**Verslag huishoudelijke elektrische installatie op laagspanning en zeer lage spanning****Algemeen:**

Referentie: 003-20260430-05	Datum controle: 30/04/2026
Keurder: 003

Eigenaar: Onbekend	EAN-code: 541448820065544639
Adres installatie: Brakelstraat 58, 9620 - Zottegem	Nummer teller(s): 1SAG1200400192
	Distributienetbeheerder installatie: Fluvius
Datum uitvoering installatie:	☐ Vóór 01/10/1981 ☒ Tussen 01/10/1981 en 01/06/2020 ☐ Vanaf 01/06/2020
Type:	☒ Wooneenheid ☐ Niet-huishoudelijk ☐ PV ☐ Batterij ☐ Laadpaal

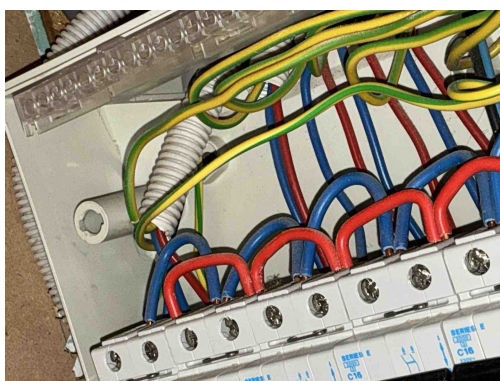
B06 - Het elektrisch verdeelbord heeft niet de minimale beschermingsgraad IPXX-B in een gewone ruimte (Boek 1: 4.2.2.3).

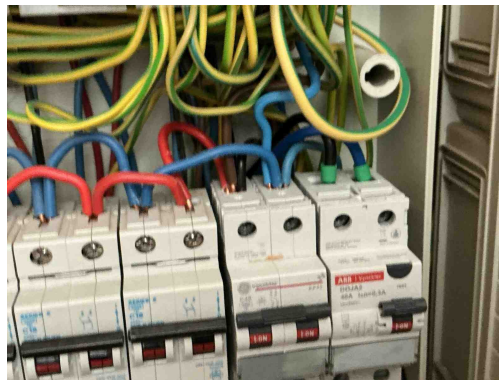
T21 - Het elektrisch materieel is niet geplaatst volgens de voorschriften van de fabrikant/ regels van goed vakmanschap . (Boek 1: 1.4.1.3)

Opmerking: Ophangvijzen bord niet afgedekt, meer dan 2 geleiders per pool

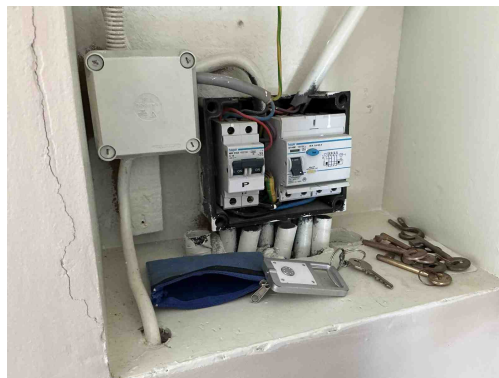
T21 - Het elektrisch materieel is niet geplaatst volgens de voorschriften van de fabrikant/ regels van goed vakmanschap . (Boek 1: 1.4.1.3)

Opmerking: Ophangvijzen bord niet afgedekt, meer dan 2 geleiders per pool

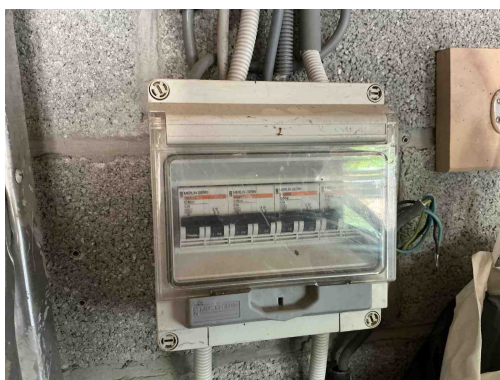
B32 - Het elektrisch verdeelbord in een huishoudelijke ruimte voldoet niet aan de materiaal vereiste, oa onbrandbaar, niet-hygroscopisch materiaal gemaakt zijn dat een voldoende mechanische weerstand biedt (Boek1: 5.3.5.1).

T10 - Bepaalde contactdozen en/of schakelaars zijn niet degelijk bevestigd (Boek 1: 1.4.1.3).

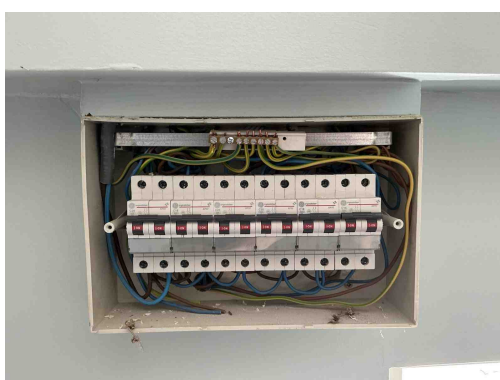
B04 - De aanduiding van de kringen, klemmen en/of schakelapparatuur ontbreekt, is onjuist of is onvolledig (Boek 1: 3.1.3.1/5.1.6.1).
